DETALJPLAN FÖR

Del av Hamburgsund 13:22 mfl, Mörebacka

SAMRÅDSREDOGÖRELSE

PLAN.2017.504

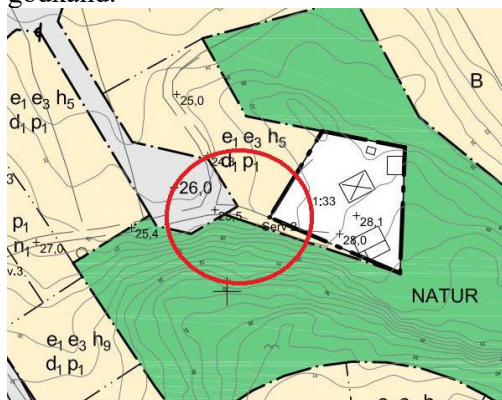
All sophantering ska, enligt nuvarande nationell miljö- och avfallslagstiftning, i första hand kunna lösas på varje enskild fastighet. Detta för att möjliggöra för de boende att kunna få fastighetsnära insamling av både matavfall, restavfall, förpackningar och tidningar, så kallad Hemsortering. Hämtningen ska då, ur arbetsmiljösynpunkt, kunna ske enligt kommunens avfallsföreskrifter bilaga 2 Anvisningar för transportvägar. Vägbredden ska vara minst 3,5 meter och det fria utrymmet vid sidan av hämtningsfordonet ska vara minst 1 meter, så totalt minst 5,5 meter. Vändzonen ska vara minst 18 meter i diameter.

Eller alternativt en så kallad T-vändning enligt föreskrifterna.

Om vägbredden inte uppfylls måste annan placering med gemensamma kärl anordnas på annan plats med fungerande framkomlighet för hämtningsfordonet. Vid sådana gemensamma utrymmen för flera fastigheter ska uppställningsplatsen för hämtningsfordonet vara i direkt anslutning till soputrymmet så att kärnen kan tömmas utan dragväg/kraftiga motlut/hinder i vägen. Marken mellan sophus och uppställningsplats ska ha hårdgjord yta som längst 2,5 meter till hämtningsfordonet.

- *Angöringen till fastighet 1:33 ska säkerställas med GATA fram till fastighetsgränsen.*
- *Lutningar inom planområdet får inte luta mer än 10%.*
- *Vid avfallshanteringen ska det finnas utrymme och att det kan ske gemensamt på fastigheten med flerbostadshus eller på den enskildes fastighet.*
- *Övriga synpunkter noteras.*
